**INFORME CONSOLIDADO DE LA EVALUACIÓN
DECLARACIÓN DE IMPACTO AMBIENTAL DEL PROYECTO
“PATIO LOS HALCONES”**

2. ANTECEDENTES GENERALES DEL PROYECTO O ACTIVIDAD

Figura N°3: Intersecciones evaluadas.

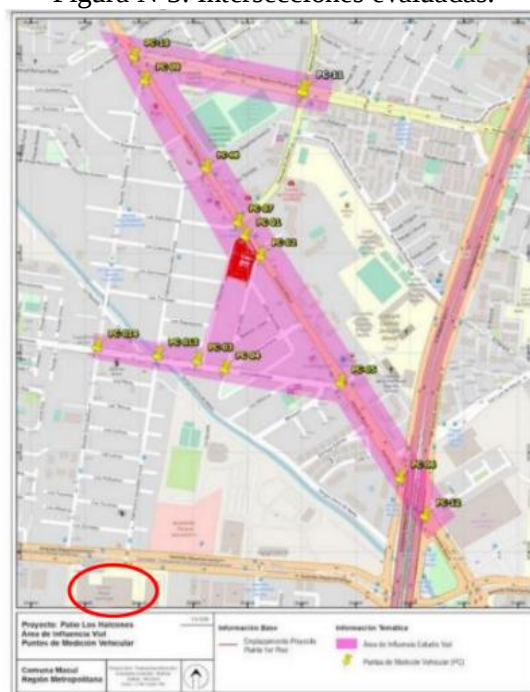
Observación: “Se solicita al titular pronunciarse de manera fundada respecto a la siguiente observación: Aquí hay problema de contaminación auditiva. Yo estoy cerca de la BUPA y el sonido de los autos que corren para alcanzar los dos semáforos en verde, vuelan por el lomo de toro. Es la razón por la que instalaron una reja en toda la esquina – Me han chocado el jardín infinidad de veces. Más habitantes, implicaría más de estos mismos problemas. ¿Qué va a hacer el titular para resolver estos problemas si habrá más autos? Estas características y las características de nuestro sector necesitarían un EIA”.

Evaluación técnica de la observación: Esta Dirección Regional considera pertinente la observación toda vez que hace referencia a aspectos ambientales del proyecto en evaluación. Respecto de lo observado, se señala que, se acoge la inquietud de la comunidad, y se aclara que, con el objetivo de descartar la ocurrencia de impactos significativos en los sistemas de vida y costumbres de los grupos humanos que habitan el Área de Influencia, específicamente en lo referido al artículo 7, literal b), del D.S. N° 40/2012 del Ministerio de Medio Ambiente, se presentó un

Figura 11: Centros de salud en el área de influencia de medio humano del proyecto

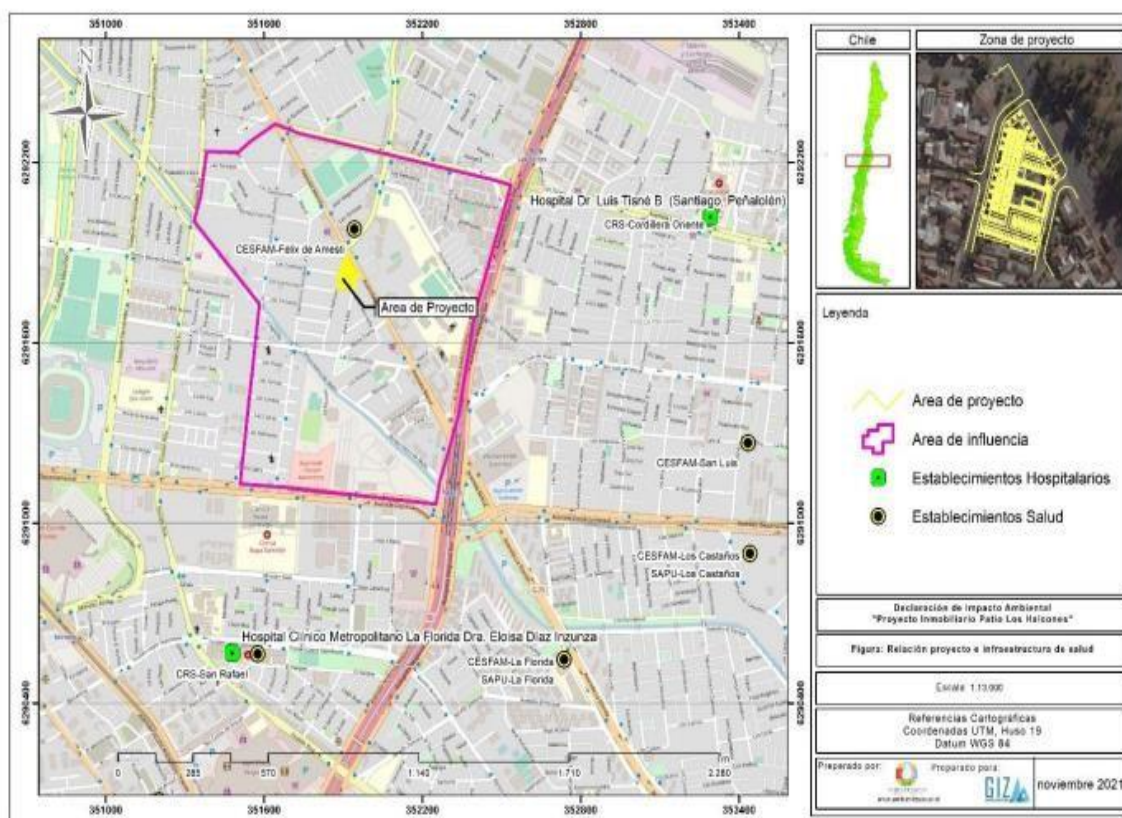
esperas de más de 14 hrs aprox. Según requerimiento de Urgencia. - En el sector de Urgencia, no se encuentra un scanner para personas con condición de sobrepeso en Urgencia Hospital Luis Tisne”.

Evaluación técnica de la observación: Esta Dirección Regional considera pertinente la observación toda vez que hace referencia a aspectos ambientales del proyecto en evaluación. Respecto de lo observado, se señala que, según el Informe de caracterización de medio humano adjunto en el Anexo A-05 de la Adenda, en área de influencia del proyecto se encuentra el Centro de Salud Familiar (CESFAM) Dr. Félix Amesti, tal como se muestra en la siguiente figura:
